改善箇所説明図

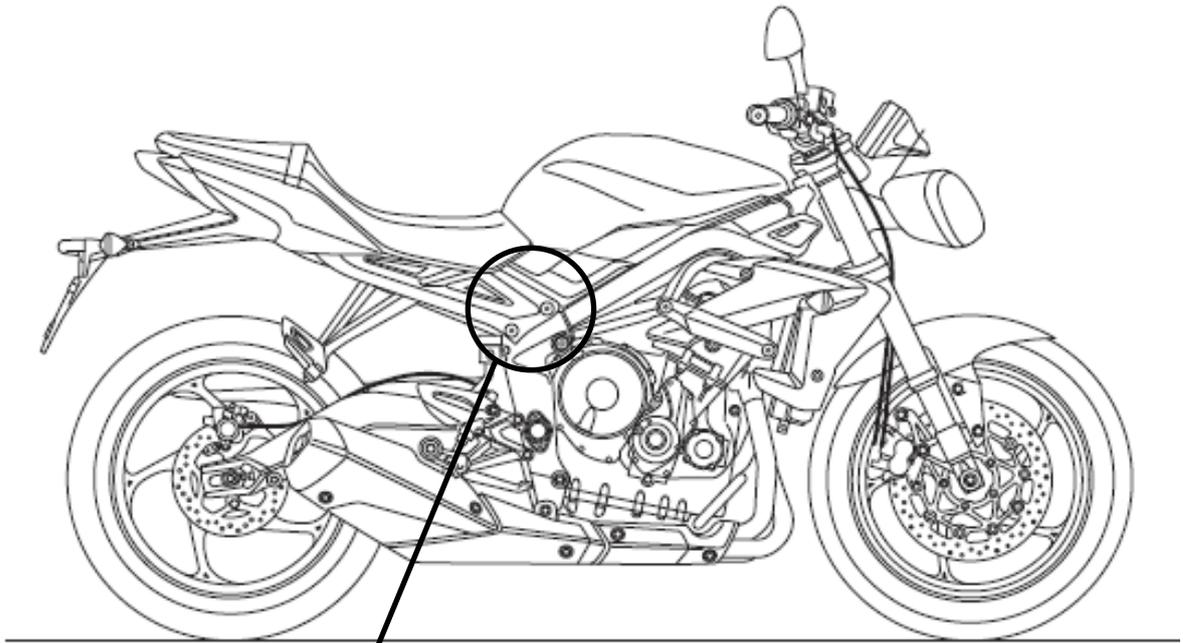
ABS(アンチロックブレーキシステム)のハイドロリックユニットにおいて、製造工程が不適切なため、異物が混入しているものがあり、最悪の場合、ABSが適切に作動しないおそれがある。

全車両、ハイドロリックユニットを良品と交換する。
